Avis délibéré
de la Mission régionale d'autorité environnementale
Provence-Alpes-Côte d'Azur

sur le projet de création d'un parc photovoltaïque au lieu-dit
Saint-Guillaume sur la commune de Méounes-lès-Montrieux (83)
5e avis

**N° MRAe
019247/A P**

Figure 2: plan de masse de la dernière version du projet. Source : note de mise à jour de l'étude d'impact.

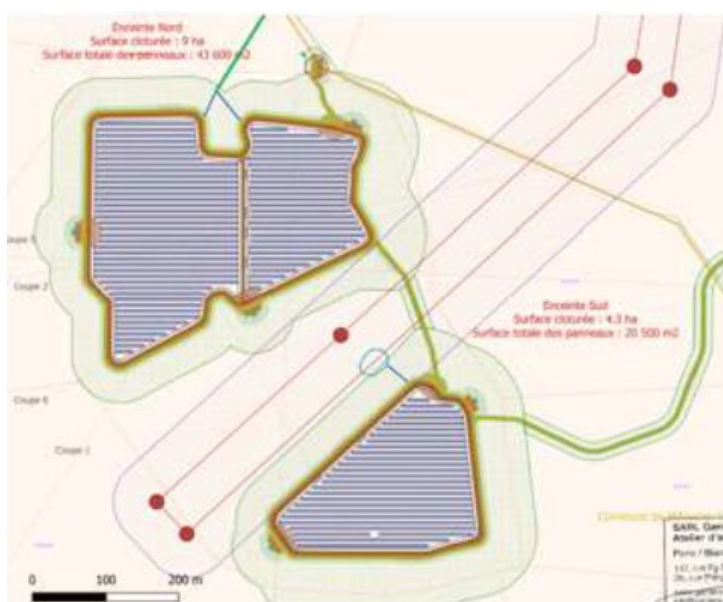
Compte-tenu de la nécessité de maintenir une distance de 65 m entre le parc et les lignes électriques de transport entre les deux îlots, d'intégrer les dernières prescriptions du service départemental d'incendie et de secours (SDIS) relatives aux glacis, accès et OLD, de mieux prendre en compte les enjeux de biodiversité, le projet prévoit :

- de mettre en place un glacis² de 5 m autour des pistes externes ;
- d'augmenter la largeur des OLD à 75 m sur les faces est et sud du projet ;
- d'ajouter une piste secondaire à l'est pour rejoindre la centrale existante sur Néoules ;
- d'aménager 5 585 ml de pistes lourdes³ ;
- de réaliser un poste de livraison, qui « sera raccordé au poste de livraison de la centrale voisine "Verrerie 1" afin d'injecter l'énergie produite sur le poste RTE⁴ ».

Le projet occupe une surface de 13,9 ha (emprise foncière totale du parc clôturé), à laquelle s'ajoute une surface de 15,3 ha pour satisfaire aux OLD. Une nouvelle demande de défrichement portant sur une surface de 1,07 ha est déposée « pour faire suite à la modification d'emprise ».

Le dossier n'indique pas si les autres caractéristiques du projet sont modifiées : le nombre de modules (ou panneaux), la puissance de l'installation, la production annuelle d'électricité⁵, la longueur de la clôture, les plantations, etc.

La MRAe recommande d'indiquer si les autres caractéristiques du projet sont modifiées et de les préciser (nombre de modules, puissance de l'installation, production annuelle d'électricité...).
